機型	2HP-1/40~100	單位	mm
圖名	臥式直結型齒輪減速機	材質	
適用客戶		比例	1:5.2
圖號	CHM1500-40~100	第三角法

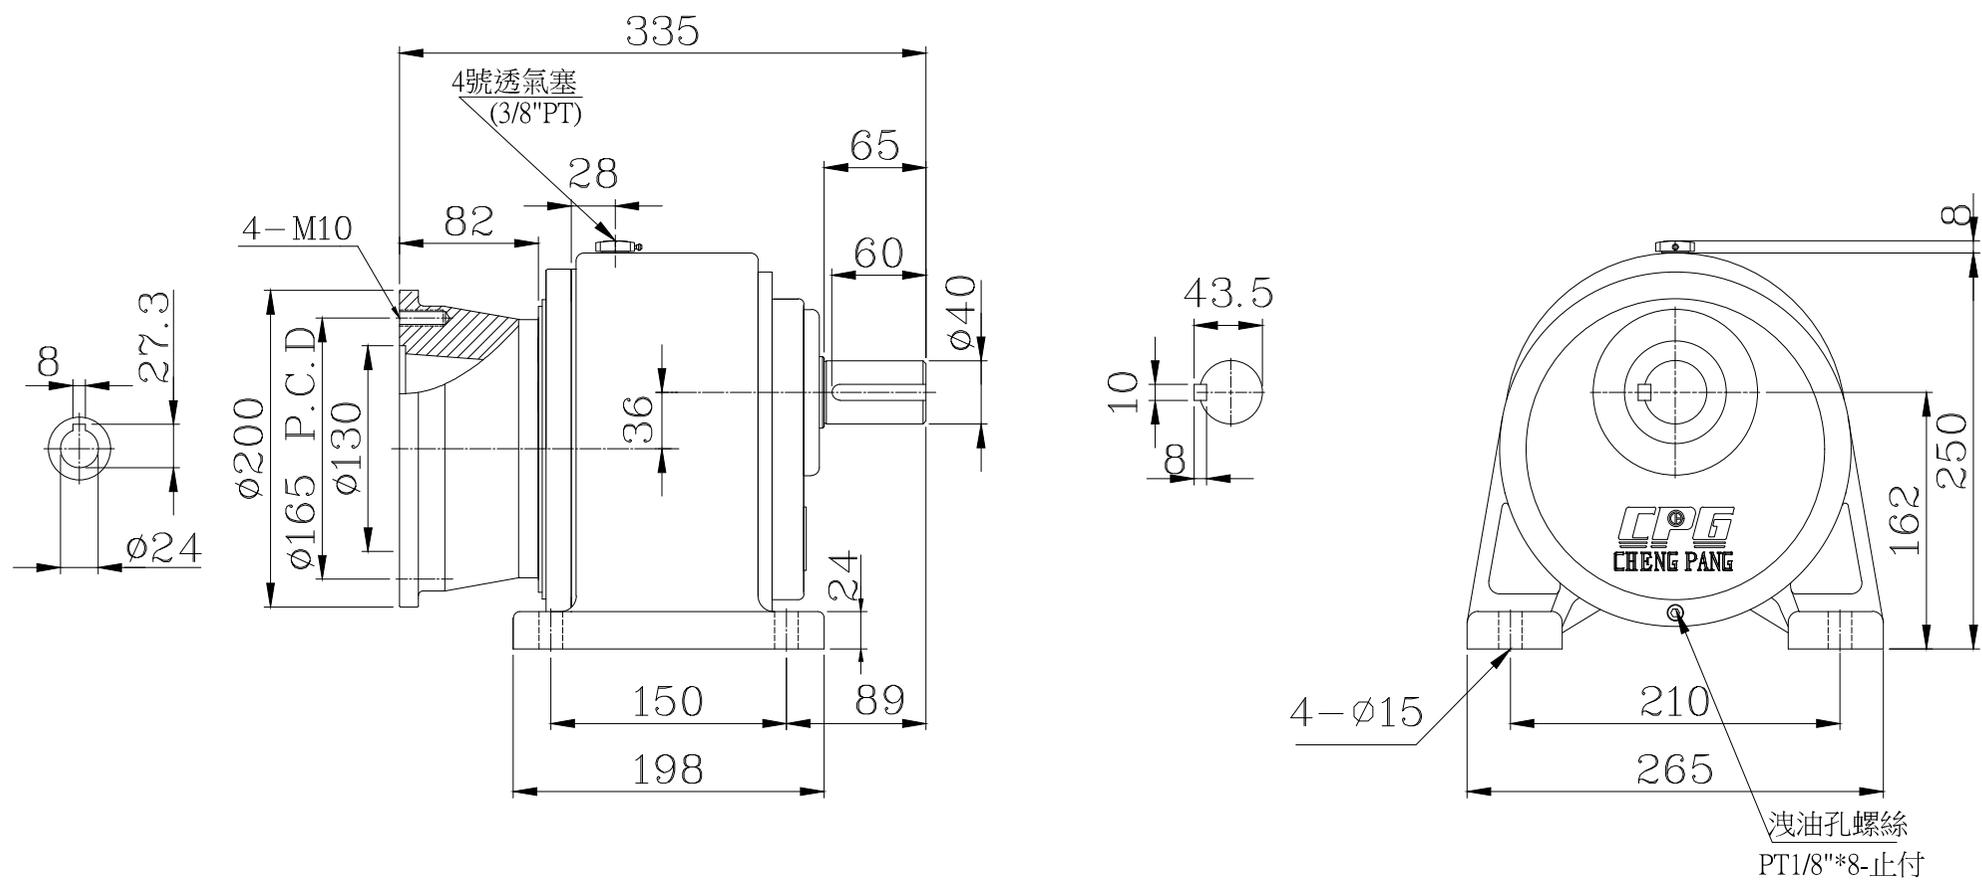
日期	更改內容
940620	新圖:
1001001	實物:Y尺寸修正162(原160)
	K尺寸修正89(原85)
